Arquivos alteração obra Cemitério

Conforme alinhado na reunião, segue em anexo os arquivos de supressão e aditivo da obra de ampliação do Cemitério Municipal.

AMPLIAÇÃO DO CEMITÉRIO MUNICIPAL E RECONSTRUÇÃO DOS MUROS DE DIVISA

Ofício 01/2025 - Contrarrazão ao aditivo de acréscimo e supressão de Carneiras e Ossuários da obra de Ampliação do Cemitério Municipal e Reconstrução dos Muros de Divisa

Imagem 01 – especificação de área de muros para demolição e construção/reconstrução

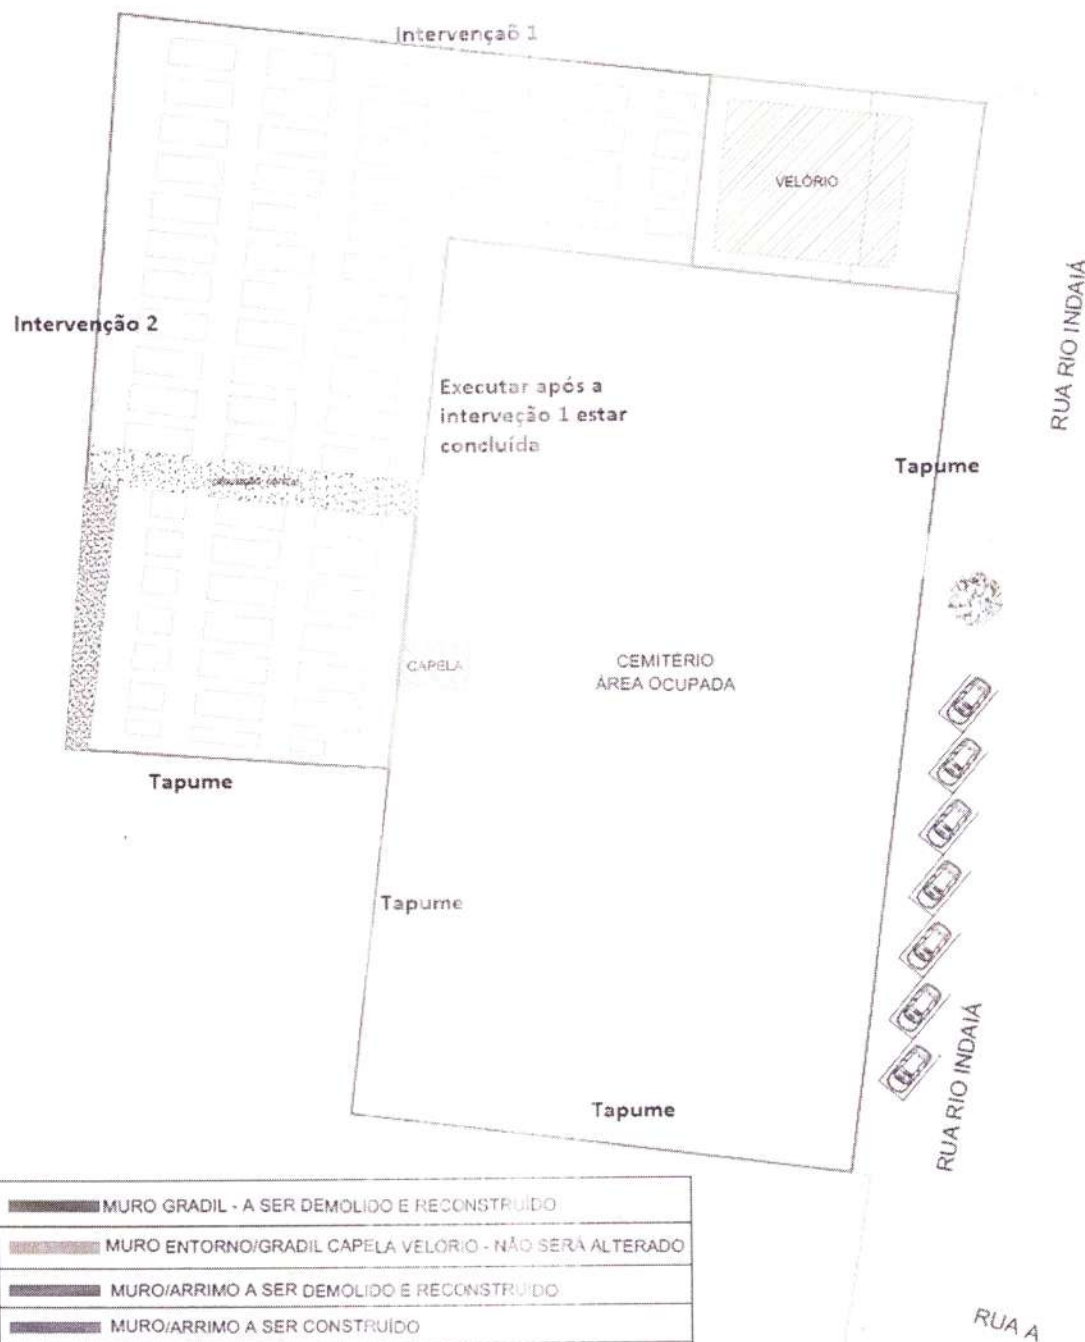
MURO GRADIL - A SER DEMOLIDO E RECONSTRUIDO
	MURO ENTORNO/GRADIL CAPELA VELÓRIO - NÃO SERÁ ALTERADO
	MURO/ARRIMO A SER DEMOLIDO E RECONSTRUIDO
	MURO/ARRIMO A SER CONSTRUIDO
	MURO A SER DEMOLIDO ATÉ O NÍVEL DO ATERRO E UM NOVO MURO DE ARRIMO SERÁ CONSTRUIDO PARALELO AO ATUAL

A demolição que antes era total, será distribuída ao longo dos meses, conforme evolução da infraestrutura, superestrutura e alvenaria de vedação

- Considerar tapume nos perímetros assinalados acima, com 1,5 m de afastamento;
- Iniciar a execução pelo perímetro Intervenção 1 e 2 – somente depois realizar a demolição do perímetro do fundo e lateral direita do cemitério antigo;
- O perímetro onde houver tapume pode ser executado simultaneamente a outros serviços .
